Quartiersentwicklung in Nidda – OT Bad Salzhausen, Roland-Krug-Straße 15, 63667 Nidda

Fachtechnische Stellungnahme zu den projektierten Standorten für den Eisspeicher und das Regenrückhaltebecken

BFM-Projektnummer : 5519-994/866-18343-4 (bei Schriftwechsel bitte angeben)
Seiten : 6
Anlagen : -

Abb. 1 Ausschnitt aus [1] mit Darstellung der Lage des projektierten Standorts für den Eisspeicher zwischen den Häusern A, B und C im Teilbaufeld "Betreutes Wohnen und Mehrfamilienhäuser"

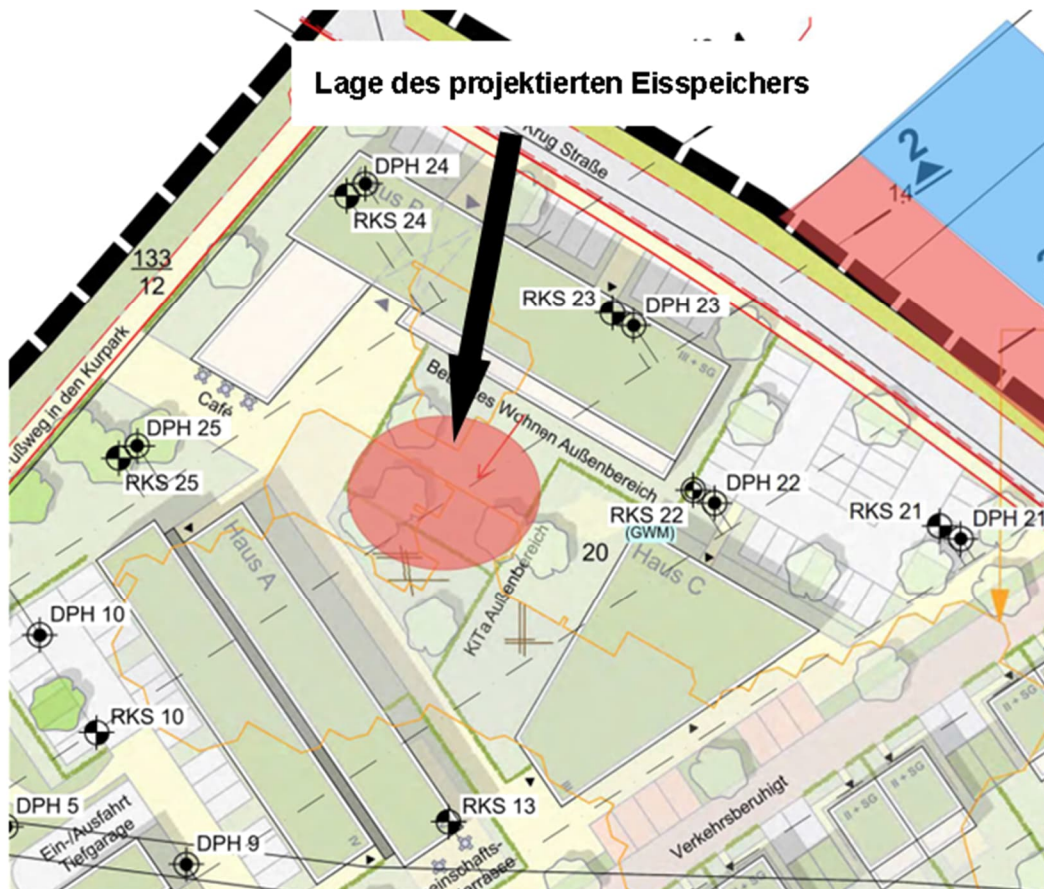
Planunterlagen zu den Abmessungen und Tiefenlage des unterirdischen Eisspeichers liegen derzeit noch nicht vor.

Nach den Aufschlussresultaten der im Umfeld des projektierten Standorts abgeteufte Kleinrammbohrungen RKS 13, RKS 22, RKS 23, RKS 24 und RKS 25 stehen unterhalb von bis zu ca. 1,7 m mächtigen bindigen bis gemischtkörnigen Auffüllungen Schluffe mit unter-

Nach den vorliegenden Aufschlussergebnissen und den Ergebnissen von Laborversuchen sind die erbohrten, gewachsenen bindigen Bodenschichten nach DIN 18130 als vorwiegend "schwach durchlässig" einzustufen.

Da zz. noch keine Aufschlussergebnisse vom unmittelbaren Bereich des geplanten Standorts vorliegen, empfehlen wir dort eine detaillierte Baugrunderkundung z.B. mittels Bagger-schürfen oder einer Kombination von Kleinrammbohrungen und schweren Rammsondierungen durchzuführen.

Wie bereits in [8] empfohlen, sollte im Vorfeld mit der Unteren Wasser- und Bodenschutzbehörde zunächst geklärt werden, welche Maßnahmen zusätzlich zu der im Untergrund anstehenden natürlich vorhandenen bindigen Dichtschicht, z.B. doppelwandige Rohre mit einem Leckanzeigesystem und / oder Einbau Bentonit-Schutzschichten, für eine wasserrechtliche Genehmigung vorzusehen sind.

Abb. 2 Ausschnitt aus [2] mit Darstellung der Lage des projektierten Regenrückhaltebeckens und der Pkw-Stellflächen nordöstlich der Roland-Krug-Straße

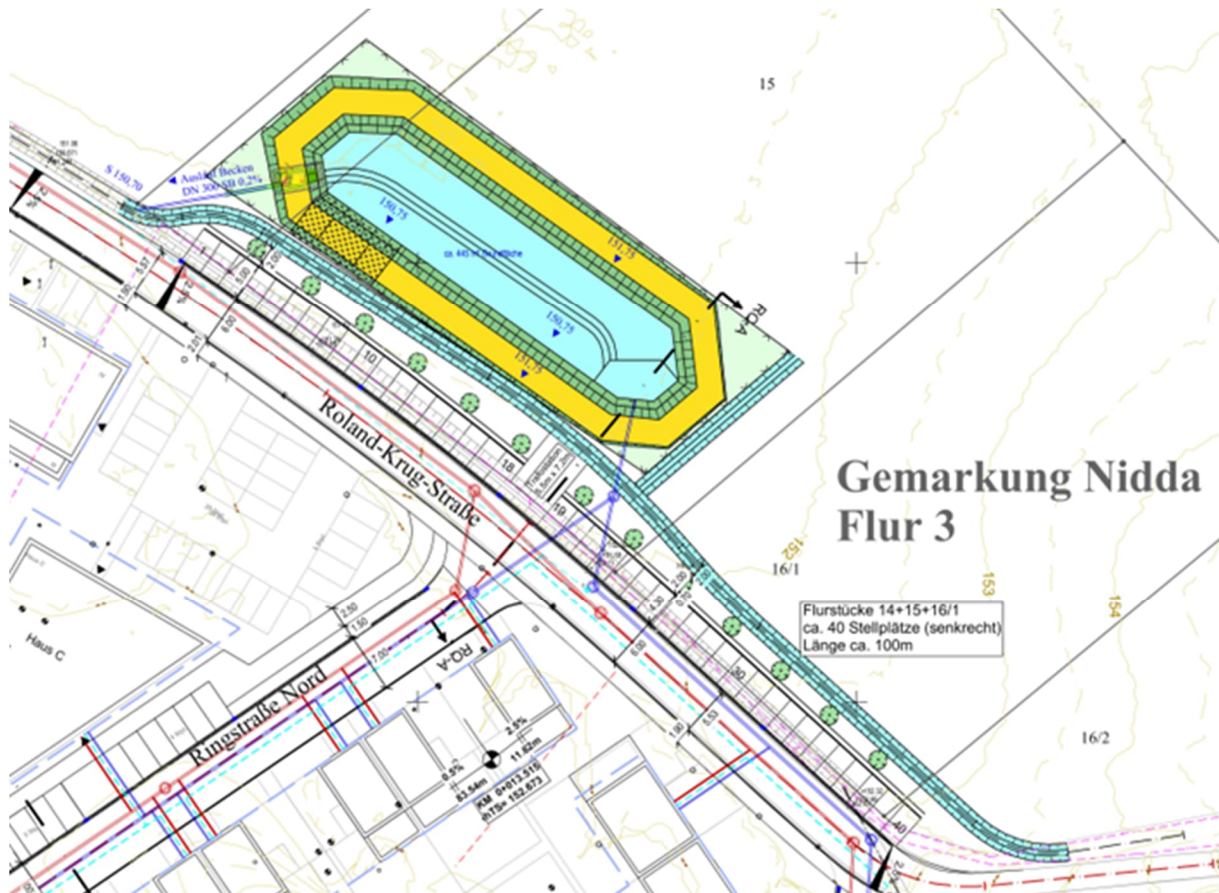
Das als Erdbecken in offener Bauweise anzulegende Regenrückhaltebecken ist nach [2] mit einer Länge von ca. 60 m und einer Breite von ca. 22 m konzipiert, wobei die Grundfläche des Beckens mit ca. 445 m² ausgewiesen wird. Detailliert Angaben zur Höhenkote und Ausbildung der Beckensohle und zu Böschungsneigungen liegen unserem Institut derzeit noch nicht vor.

Nach den Aufschlussresultaten der südwestlich der Roland-Krug-Straße abgeteuften Kleinrammbohrungen RKS 21, RKS 22, RKS 23 und RKS 24 sind - wie bereits zuvor beschrieben - demnach unter rd. 1 m mächtigen bindigen bis gemischtkörnigen Auffüllungen sandige bis stark sandige, schwach kiesige, schwach tonige bis tonige Schluffe in überwie-

Nach DIN 18130 und unter Berücksichtigung der Ergebnisse der von unserem Institut durchgeführten Laborversuche sind die anstehenden gewachsenen Bodenschichten demnach als vorwiegend "schwach durchlässig", also mit einem Durchlässigkeitsbeiwert von $k_f \leq 1,0 \times 10^{-6}$ m/s, einzustufen.

Zur Planung und Dimensionierung des Rückhaltebeckens wird u.a. gemäß [3] empfohlen, am geplanten Standort des Regenrückhaltebeckens die Baugrundverhältnisse mittels einer Kombination aus Kleinrammbohrungen und schweren Rammsondierungen oder Baggerschürfe zu erkunden und auch entsprechende Feldversuche zur in situ Ermittlung der hydraulischen Durchlässigkeit des anstehenden Untergrunds durchzuführen.

In weiteren Planungsschritten sind die Vorgaben und Empfehlungen der Ras-EW [6] und der RiStWag [7] zu beachten.

Nach derzeitigem Kenntnisstand sind bei entsprechender erdstatistischer und hydraulischer Dimensionierung und Ausgestaltung des Regenrückhaltebeckens negative Auswirkungen auf das Grundwasserregime nicht zu befürchten.
